Verslag huishoudelijke elektrische installatie op laagspanning en zeer lage spanning

Referentie: **013-20261019-01**	Datum controle: **19/10/2026**
Keurder: **013**

Eigenaar:	[redacted]	EAN-code:	**Onbekend**
Adres installatie:	**Sparrestraat 51, 9920 - Lovendegem**	Nummer teller(s):	**35770943**
		Distributienetbeheerder installatie:	**Fluvius**

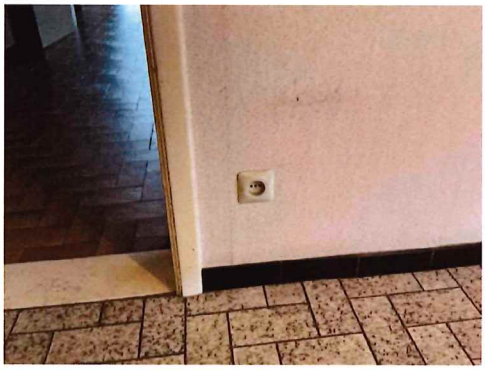
Inbreuk(en):

C26 - De verbindingen zijn niet gebeurd in borden, in aftakdozen, aan de klemmen van contactdozen, schakelaars of in de verlichtingstoestellen (Boek 1: 5.2.6.1).
Opmerking: Oa kelder, living, slaapkamer...

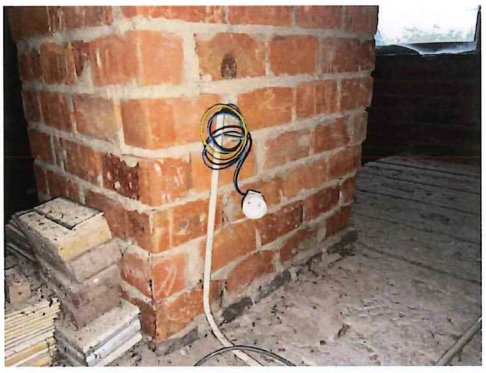
Inbreuk(en):

A20 - Er bevindt zich een contactdoos zonder beschermingsgeleider in de elektrische installatie. Deze is niet geplaatst achter een differentieelstroombeschermingsinrichting met grote (max. 30mA) of zeer grote (max. 10mA)gevoeligheid. (Boek 1: 8.2.1.b)
Opmerking: Oa keuken, living, slaapkamer ...

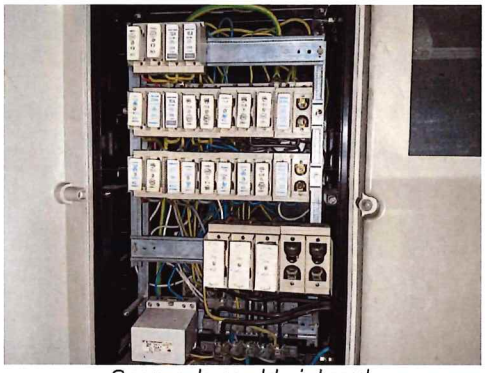
Inbreuk(en):

T21 - Het elektrisch materieel is niet geplaatst volgens de voorschriften van de fabrikant/ regels van goed vakmanschap. (Boek 1: 1.4.1.3)

Opmerking: Oa stopcontact is niet gepast voor een aansluiting op de vaste installatie.
